工程指示 / 要求簡箋 ENGINEER INSTRUCTIONS(E.I.)

工程指示編號:	EI- 6733	修改版本:	A
	HK-2198		
工程編號:	J 856	工程名稱:	天榮站
收件人:	生統 / 謝永林	發件人:	Jingo
工程項目:	佛沙窗,後裝窗窗框波膠切斜口試裝 補充窗號.尺寸明細	日期:	20/09/2023

內容: 佛沙窗,後裝窗窗框波膠切斜口試裝

名稱	多鎖點, 拉巴放樣圖	制圖	方強	2023.09.15	修改		
材料	拉巴 (X85964)	復核	謝永林	2023.09.16	日期		
顏色	中灰色 (UCT542919XL-3)	批准			圖號	856-SH-JTR

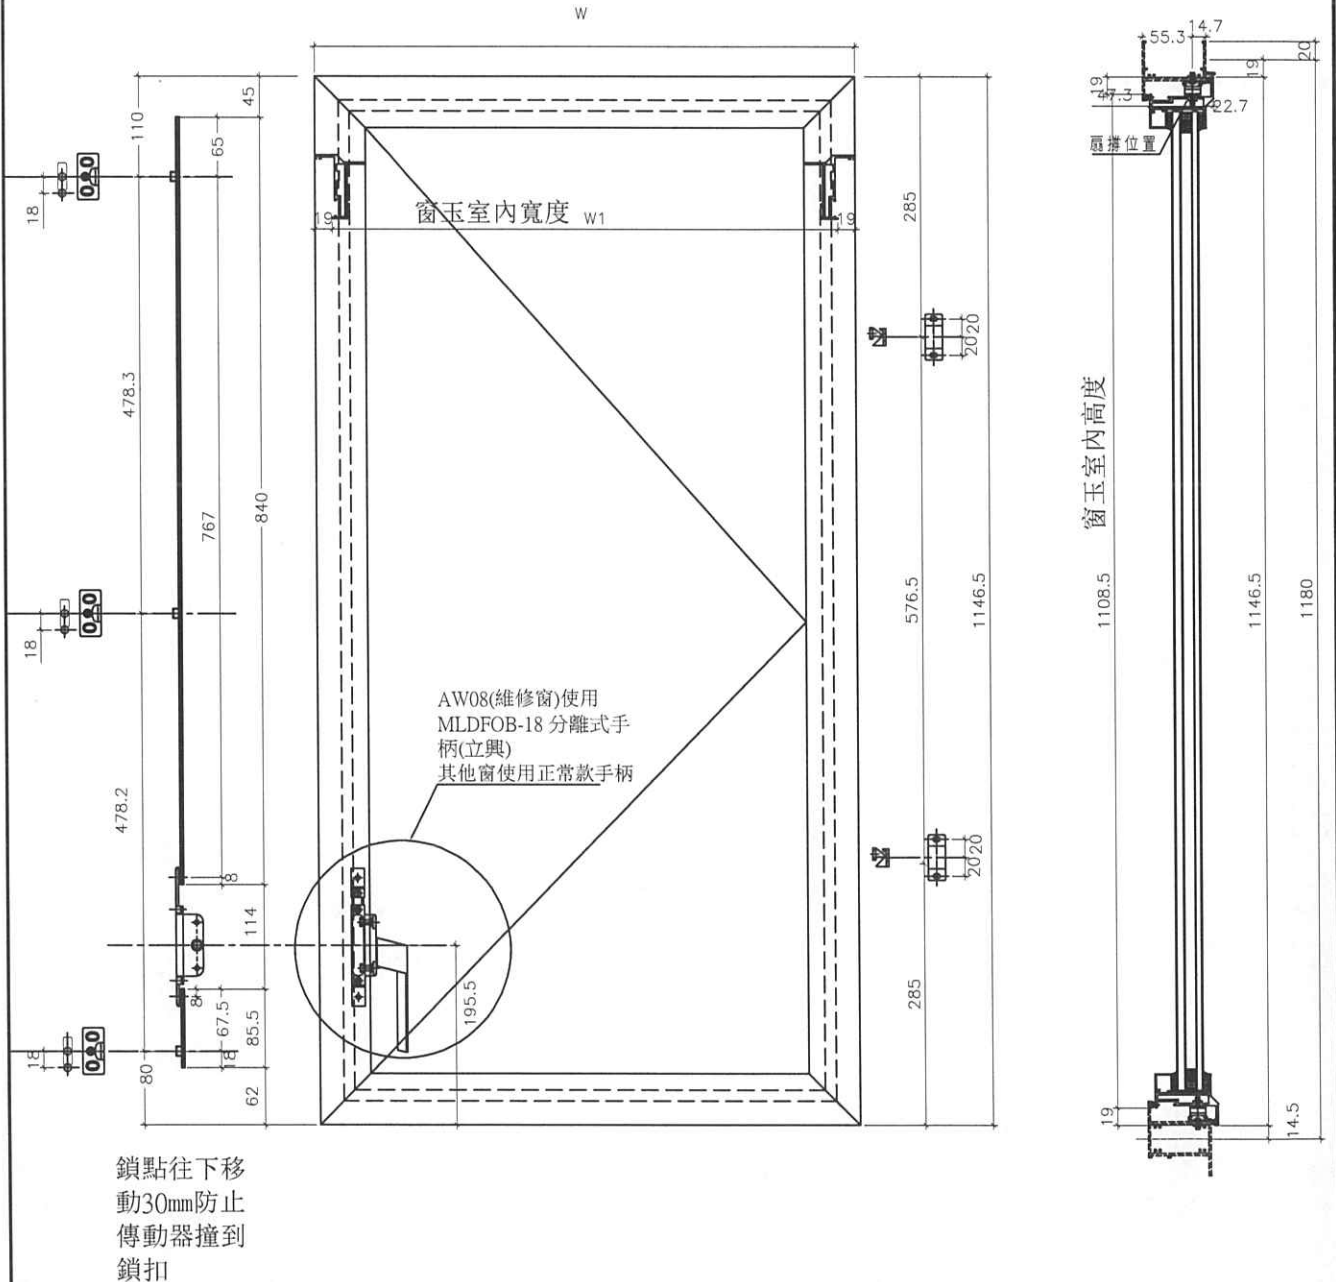
工廠 - 做窗框玉1套試裝效果

地盤 - 按附圖做5/F平層, 看效果如何, 回報最終尺寸給工廠裁剪餘下樓層的波膠,

工廠按地盤回報尺寸裁剪餘下樓層的波膠, 分長度分座包裝, 每紮重量以人力可抬起為準
